Aanvullende informatie vergunningsaanvraag Atlantikwall museum, Noordwijk

Beantwoording aanvullende vragen bevoegd gezag

Ons Kenmerk: ODH1069336

Locatie	:	Atlantikwall museum, Noordwijk
Kenmerk	:	A1296-03/BHO/AV1
Datum	:	9 juli 2024
Auteur	:	Mevr. [REDACTED] MSc
Contactpersoon	:	[REDACTED]
Email	:	[REDACTED]@idds.nl
Telefoon	:	[REDACTED]

Figuur 1: Uitsnede QGIS met CIMLK input

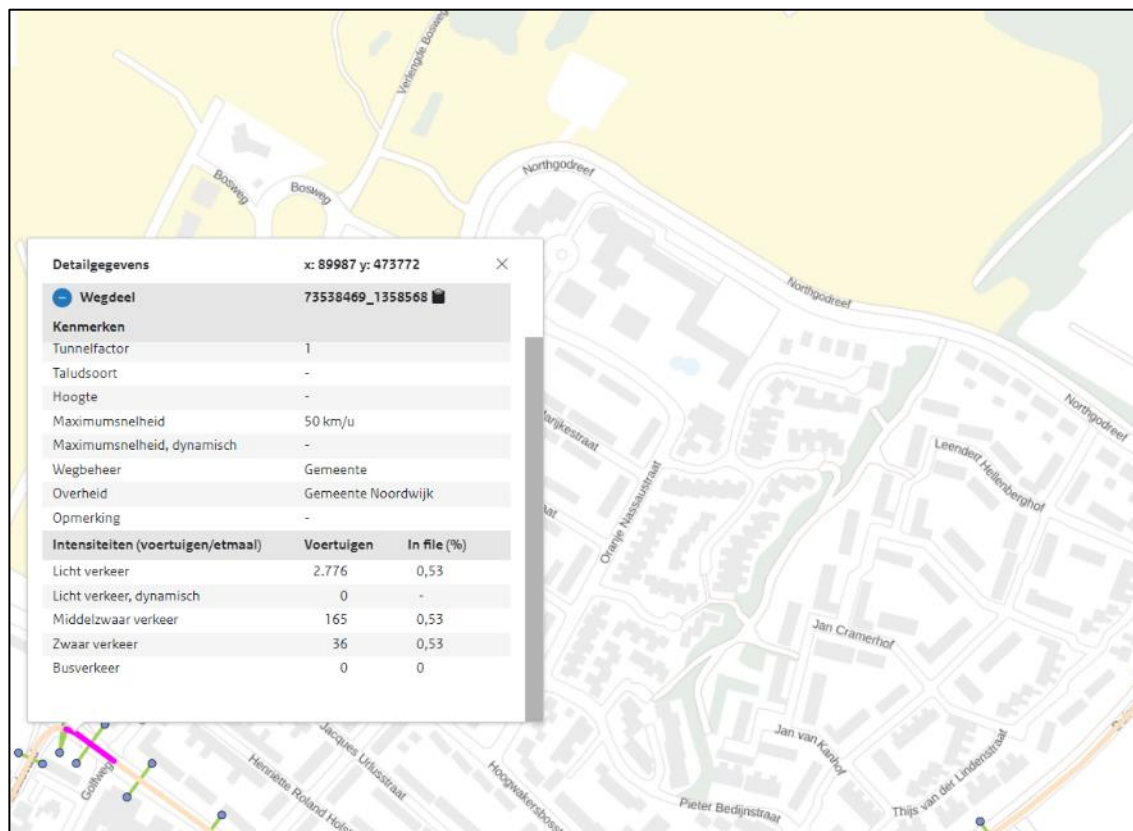
Vraag 5:

"Graag ontvangen wij van u een onderbouwing voor de lengte van de lijnbron die is ingetekend in AERIUS voor de wegverkeer van de bezoekers."

Hieronder is de onderbouwing te vinden, waarin het verkeer van het project opgaat in het heersende verkeersbeeld. De lengte is hierop gebaseerd. Deze is tevens toegevoegd aan de stikstofrapportage op pagina 12 met kenmerk A1296-07/BHO/rap2. Wegens het beperkt beschikbaar zijn van wegverkeer gegevens is het wegverkeer op een andere manier gemodelleerd.

Verantwoording heersend verkeer en stagnatiefactor

Om vast te stellen hoe het verkeer in de gebruiksfase opgaat in het heersende verkeer, is gebruik gemaakt van gegevens van het Centraal Instrument Monitoring Luchtkwaliteit (CIMLK). Hier zijn

monitoringsgegevens van wegverkeer beschikbaar. Voor de route wordt gebruik gemaakt van de weg Wandveld en is het totaal aantal vervoersbewegingen ingevoerd in de AERIUS Calculator.

Routes: Quarles van Uffordstraat → Parkeerplaats Wantveld

Uit de gegevens van het CIMLK is de verkeersintensiteit bepaald op de Quarles van Uffordstraat ter plaatse van de kruising met Wantveld in Noordwijk. Op dit segment zijn de volgende gegevens bekend:

- 2.776 verkeersbewegingen licht verkeer per dag;
- 165 verkeersbewegingen middelzwaar verkeer per dag;
- 36 verkeersbewegingen zwaar verkeer per dag; en
- 0 verkeersbewegingen busverkeer per dag.

- Een toename van circa 11,0 verkeersbewegingen licht verkeer per dag in de gebruiksfase, zoals bepaald in Tabel 7 van het stikstofrapport, verhoudingswijs resulteren in een toename van circa $(11,0 / 2.776 * 100 =) 0,4\%$;
- Een toename van 0,2 middelzwaar verkeer per dag in de gebruiksfase, zoals bepaald in Tabel 7 van het stikstofrapport, verhoudingswijs resulteren in een toename van circa $(0,2 / 165 * 100\% =) 0,12\%$.

Aansluitend bij de richtlijnen van BIJ12 wordt het verkeer opgenomen in het heersende verkeersbeeld bij enkele procenten. Op dit segment geldt een stagnatiefactor van 0,53%. Dit leidt tot een invoer in de AERIUS Calculator waarbij een percentage van worstcase 1% wordt gebruikt voor het berekenen van de filevorming.

Figuur 2: De opslag van bouwmaterialen vindt plaats in de paarse en lichtblauwe zone.

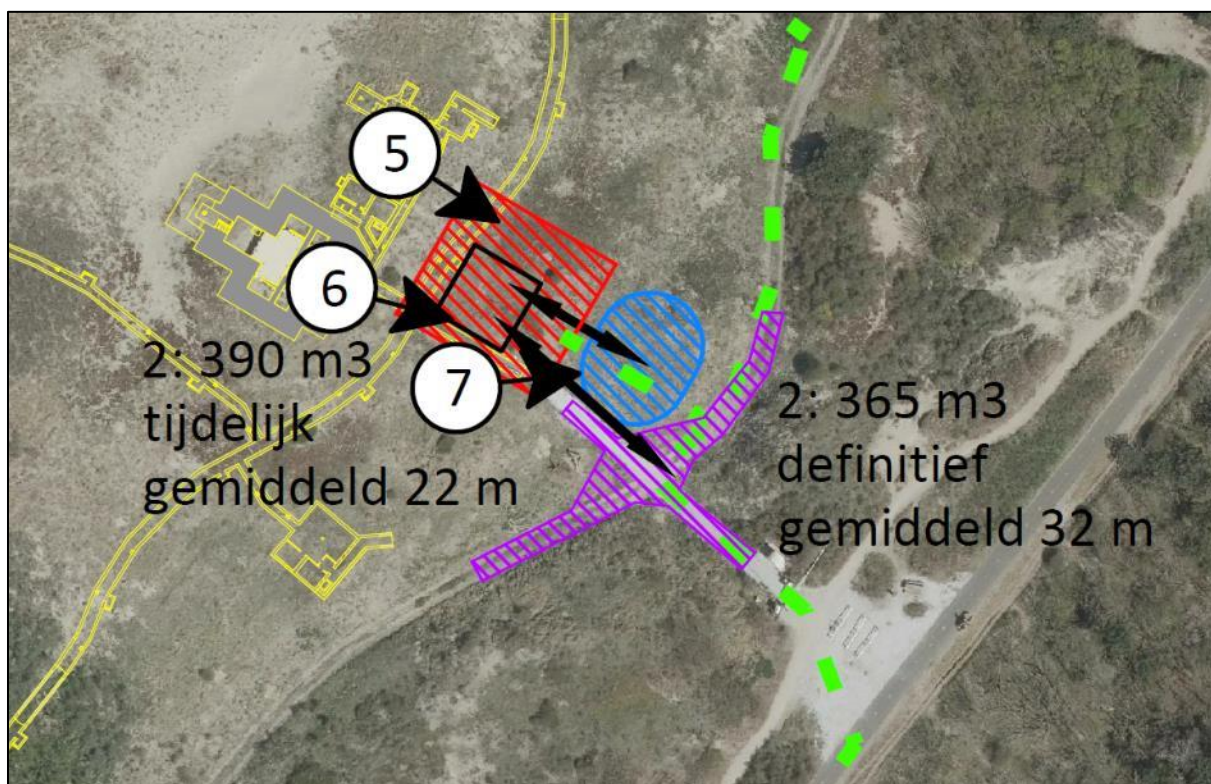
Vraag 7:

“Graag ontvangen wij van u de locatie waar het bouw materiaal zal worden opgeslagen tijdens het uitvoeren van de werkzaamheden.”

Voor de opslag van bouwmaterialen worden de paarse en lichtblauwe zone gehanteerd in onderstaande afbeelding. De paarse arcering betreft het op te hogen pad. De lichtblauw arcering betreft de tijdelijke opslaglocatie van het her te gebruiken zand.
